### **3 PRIEDAS**

**Pranešimo apie PAV pradžią skelbimas, subjektų raštai**

## Planuojama vėjo elektrinių parko statybos ir eksploatacijos poveikio aplinkai vertinimo pradžia

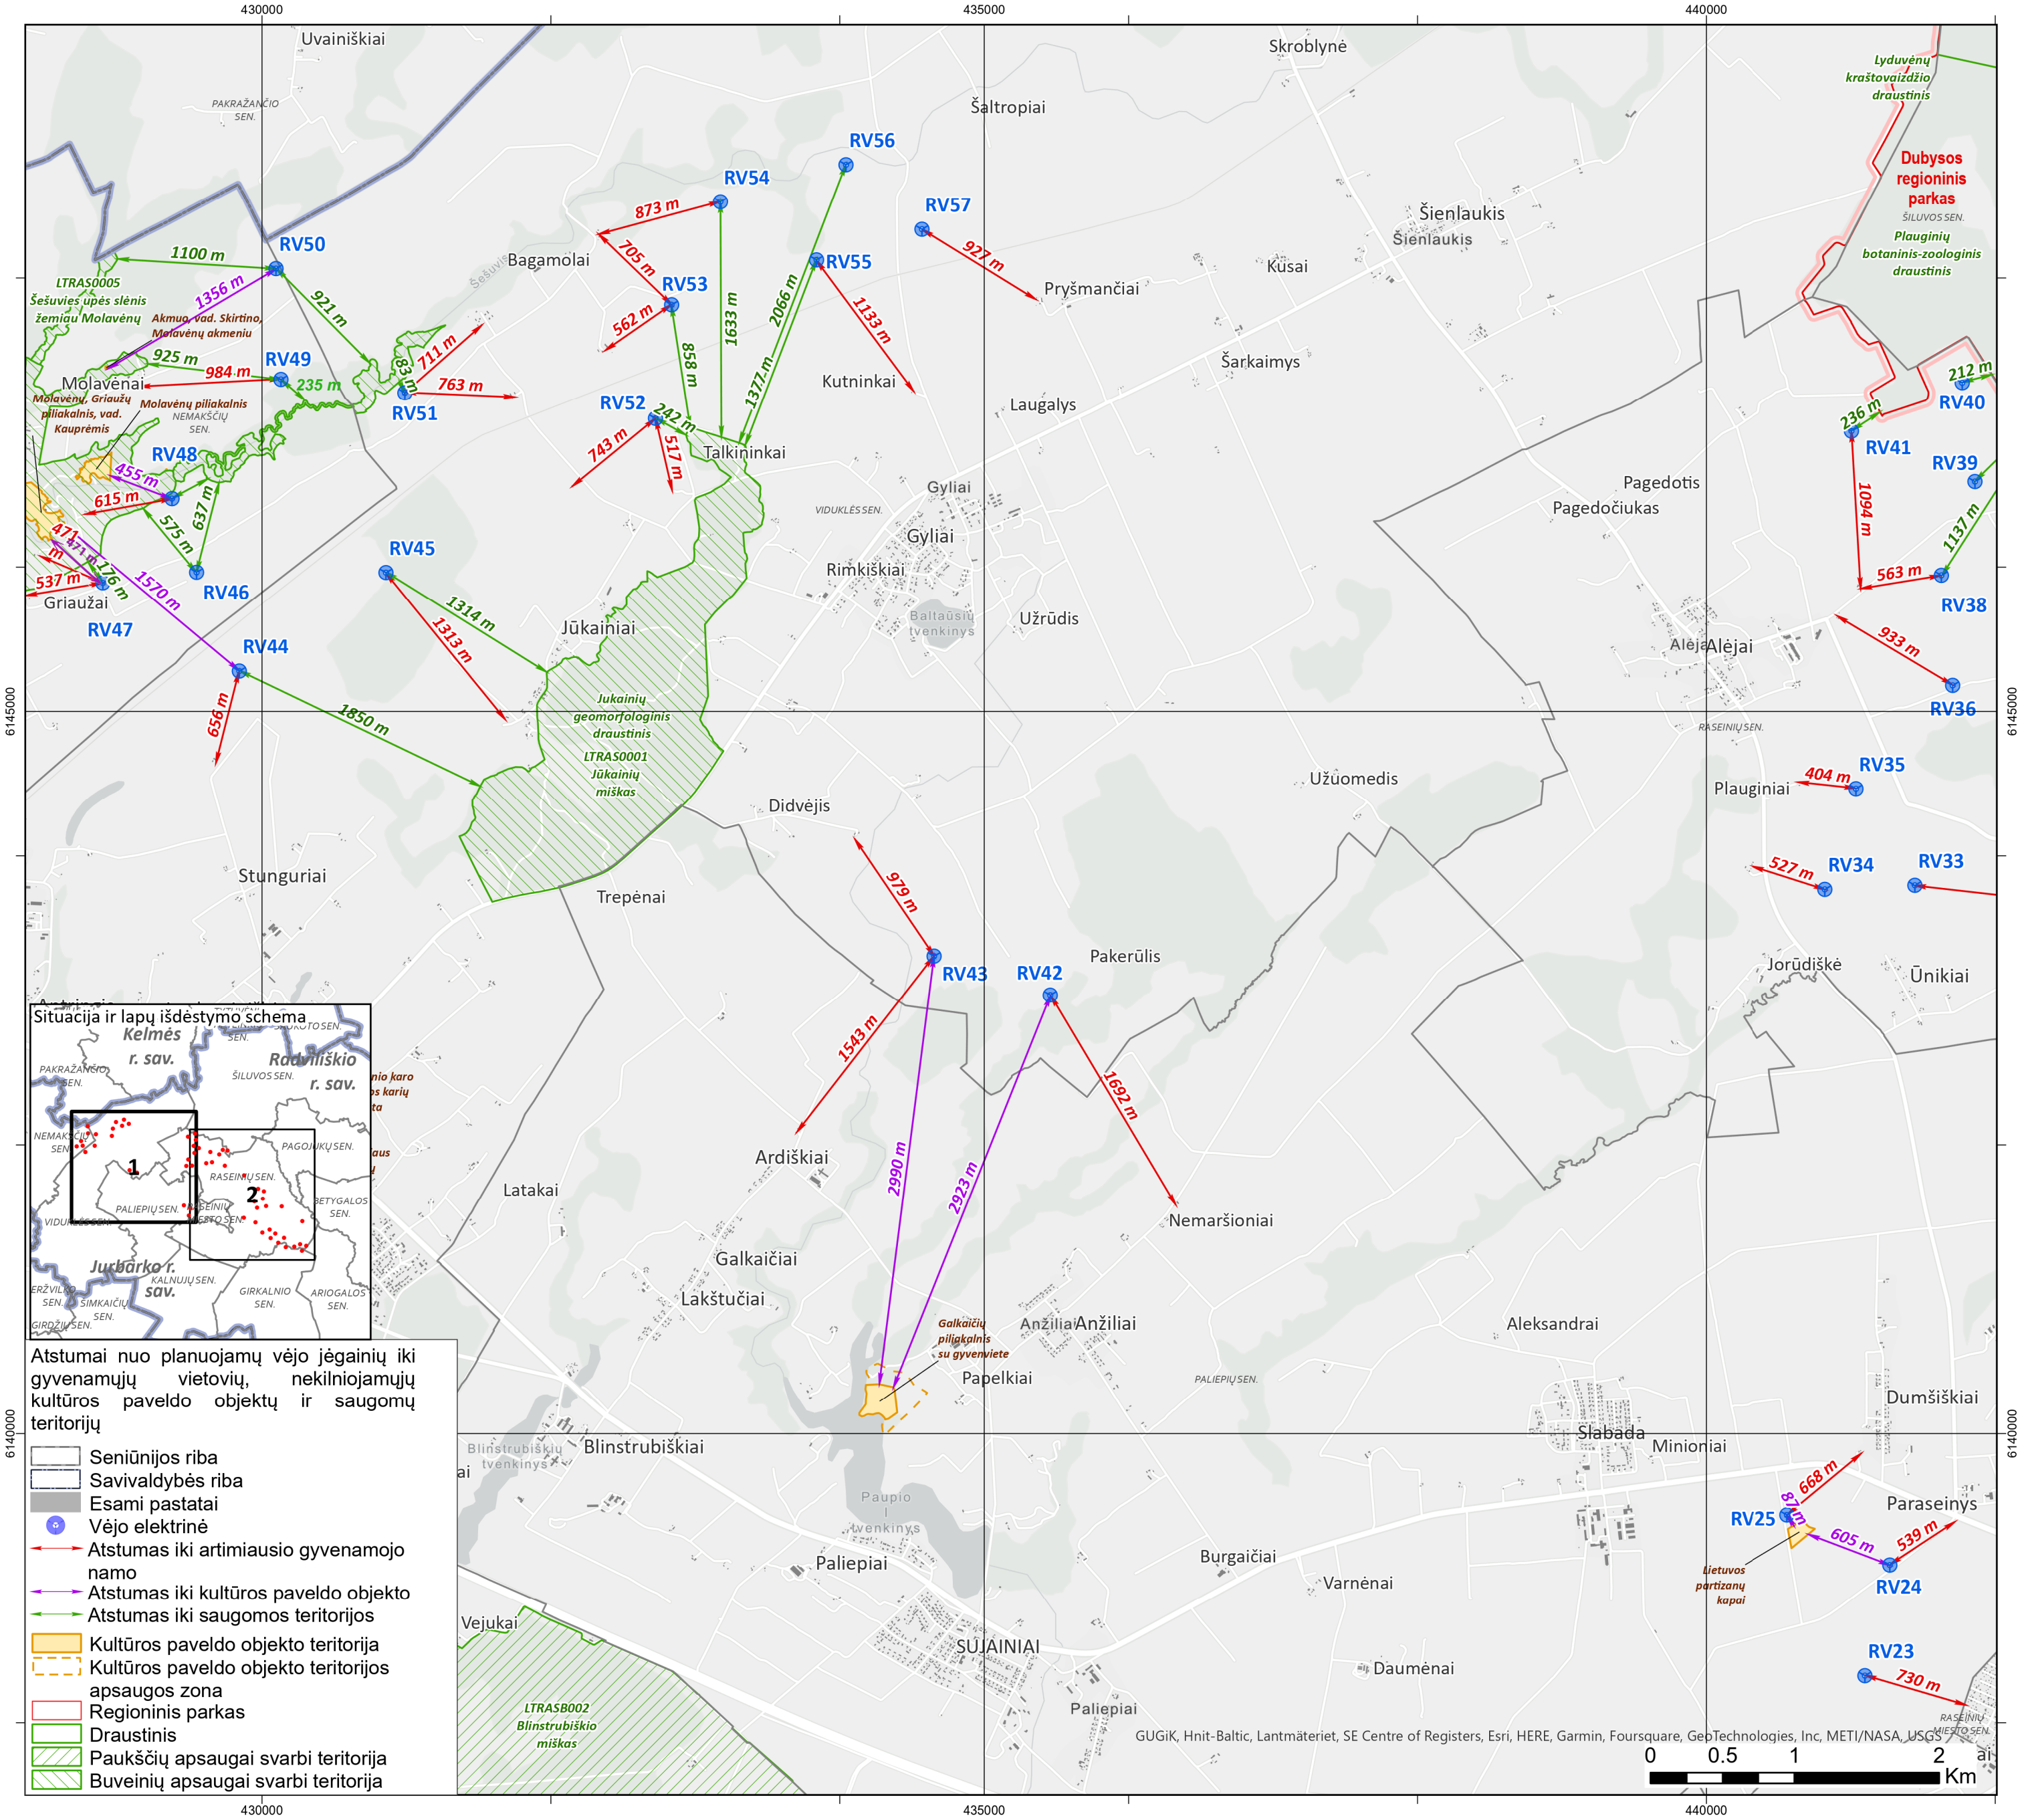
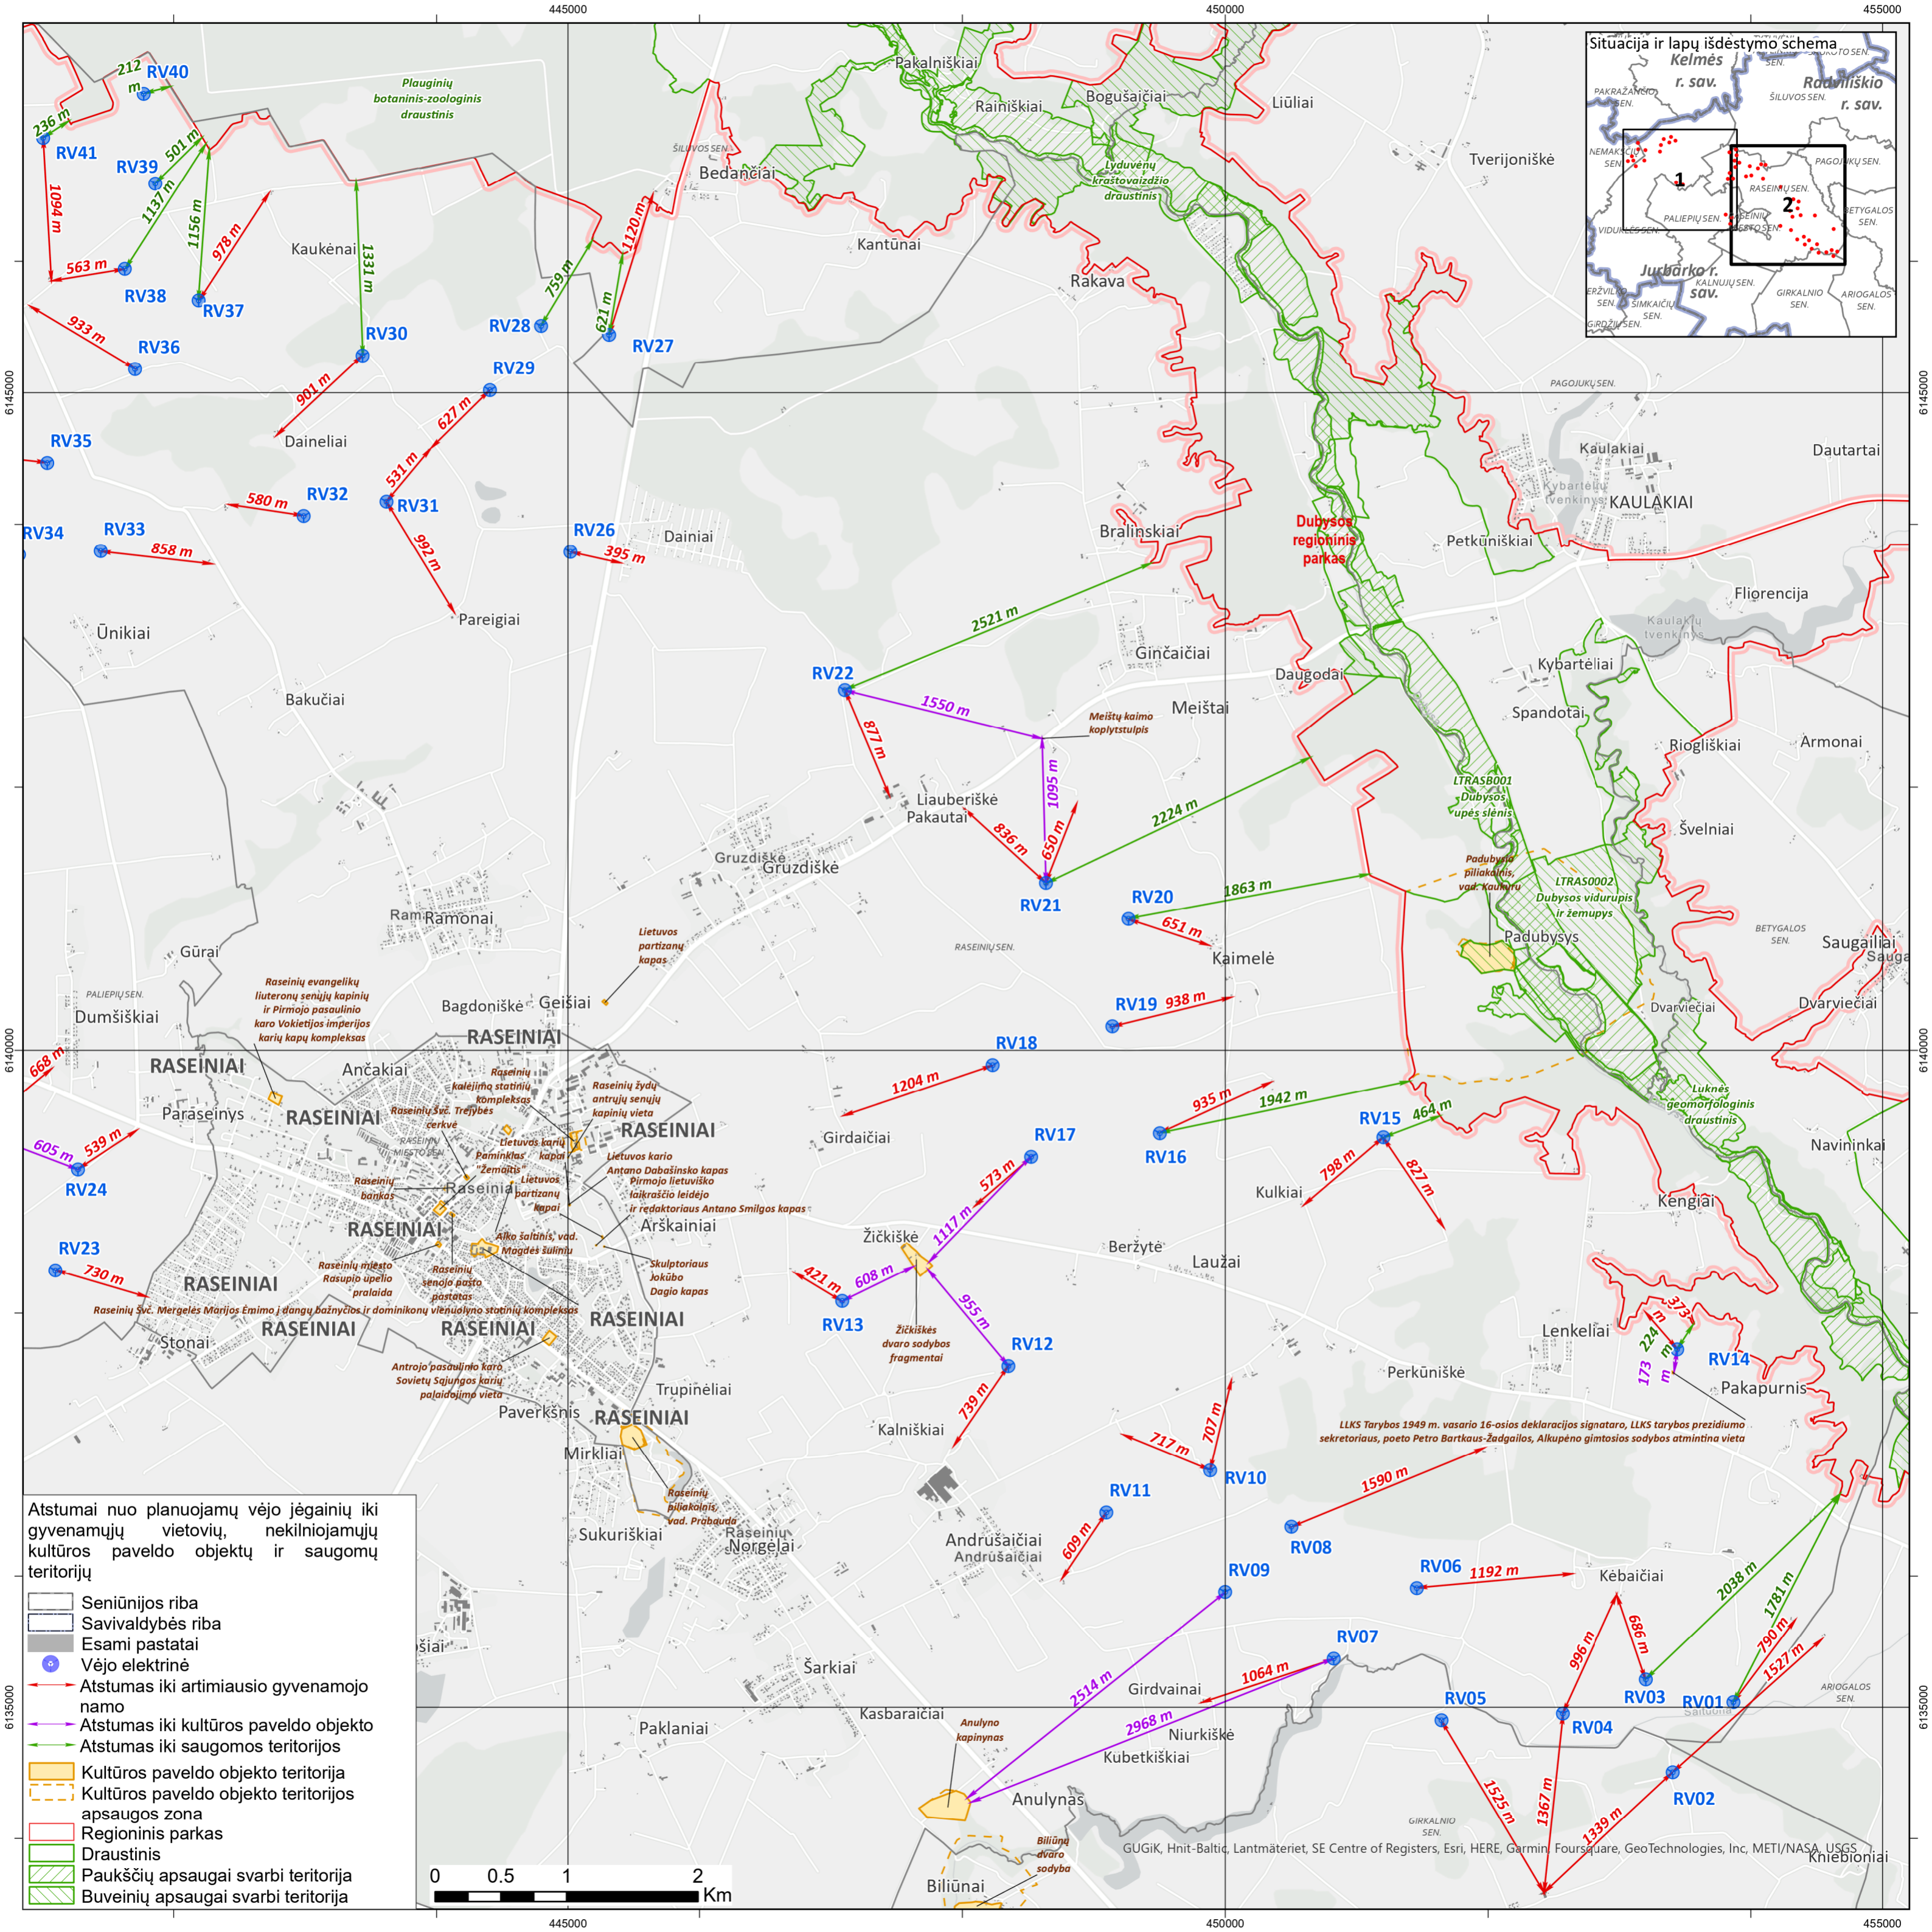
1. Iš Pranešime pateiktos informacijos matyti, kad VE Nr. RV15 yra planuojama statyti mažesniu nei 10 VE bokštų aukščio (šiuo atveju 180 m) atstumu nuo kraštovaizdžio panoramų apžvalgos [taško](#) (koordinatės (LKS): 451983, 6140490). Vadovaujantis Atsinaujinančių išteklių energetikos įstatymo 49 str. 18 d. poveikis kraštovaizdžiui laikomas reikšmingu, jeigu aukštesnės kaip 30 metrų vėjo elektrinės statomos vertingiausiuose kraštovaizdžio arealuose ar ne arčiau jų atstumu, kuris apskaičiuojamas prilyginant vieną metrą vėjo elektrinės aukščio (matuojant vėjo elektrinės stiebo aukštį) 10 metrų atstumui iki artimiausio kraštovaizdžio panoramų apžvalgos taško vertingiausiuose kraštovaizdžio arealuose. Taigi VE parko poveikis kraštovaizdžiui yra reikšmingai neigiamu, todėl šiuo aspektu VE neturėtų būti statomos mažesniu nei 1,8 km atstumu kraštovaizdžio panoramų apžvalgos taškų.

Atsižvelgiant į tai, kad PŪV numatoma vystyti tiesioginėje Regioninio parko kaimynystėje, nuo numatomų VE iki Nacionaliniame kraštovaizdžio tvarkymo plane numatyto Ypač saugomo vizualinio ir estetinio kraštovaizdžio arealo – mažiau nei apie 0,2 km, o iki artimiausio kraštovaizdžio apžvalgos taško – mažiau nei 1,8 km, būtina atlikti poveikio vertinimą kraštovaizdžio aspektu. Siūlome atliekant PAV išnagrinėti VE vietos alternatyvas VE atitraukiant nuo Regioninio parko, kad VE nepatektų į vizualinio dominavimo zonas, bent 3 km atstumu;

2. Saugomų rūšių informacinės sistemos duomenimis Regioniniame parke yra identifikuota juodojo gandro (VE poveikiui jautri rūšis) lizdavietė. Vadovaujantis aplinkos ministro 2023 m. gruodžio 12 d. įsakymu Nr. D1-406 patvirtintu Detalių vėjo elektrinių reikšmingo neigiamo poveikio paukščiams ir šikšnosparniams kriterijų, reikšmingo neigiamo poveikio paukščiams ir šikšnosparniams prevencijos ir mažinimo priemonių taikymo ir tyrimų reikalavimų aprašu (toliau – Aprašas), kuomet VE ar jų parkai yra planuojami mažesniu nei 3 km atstumu nuo saugomų teritorijų, kuriuose saugomi juodieji gandrai VE poveikis yra laikomas reikšmingai neigiamu. Siūlome atliekant PAV išnagrinėti VE vietos alternatyvas VE atitraukiant nuo nurodytos saugomos teritorijos bent 3 km atstumu;

3. Iš Pranešime pateiktos informacijos matyti, kad didelė dalis VE (pvz., Nr.: RV: 02, 07, 30, 40, 45, 48, 49, 51, 54 tokių VE yra daugiau) yra planuojamos mažesniu nei 200 m + VE mentės ilgis atstumu nuo miško pakraščių, vandens telkinių, želdinių. Tokios vietos yra svarbios šikšnosparnių veisimuisi, maitinimuisi, migracijai ir jose ar šalia jų įrengiamos VE gali sukelti šikšnosparnių žūtį nuo VE sparnų ar barotraumų. Pažymėtina, kad pagal Sutarties dėl šikšnosparnių apsaugos Europoje (EUROBATS) patariamojo komiteto parengtas gaires (atnaujinta versija patvirtinta 7-ojoje sesijoje (2014 m.), kaip rezoliucijos 7.5 priedas,

5. Atliekant PAV, PŪV teritorijos tyrimo metu turi būti identifikuotos visos VE poveikiui jautrių paukščių rūšių lizdaviėtės PŪV teritorijoje ir Aprašo 2 priede nurodomo galimo reikšmingo poveikio (5 km) atstumu nuo šios teritorijos ir ieškomos VE vietų alternatyvos, kad jų nebūtų reikšmingo poveikio atstumu nuo šių lizdaviėčių, o kur to neįmanoma padaryti, suplanuotos efektyvios priemonės reikšmingam poveikiui išvengti.
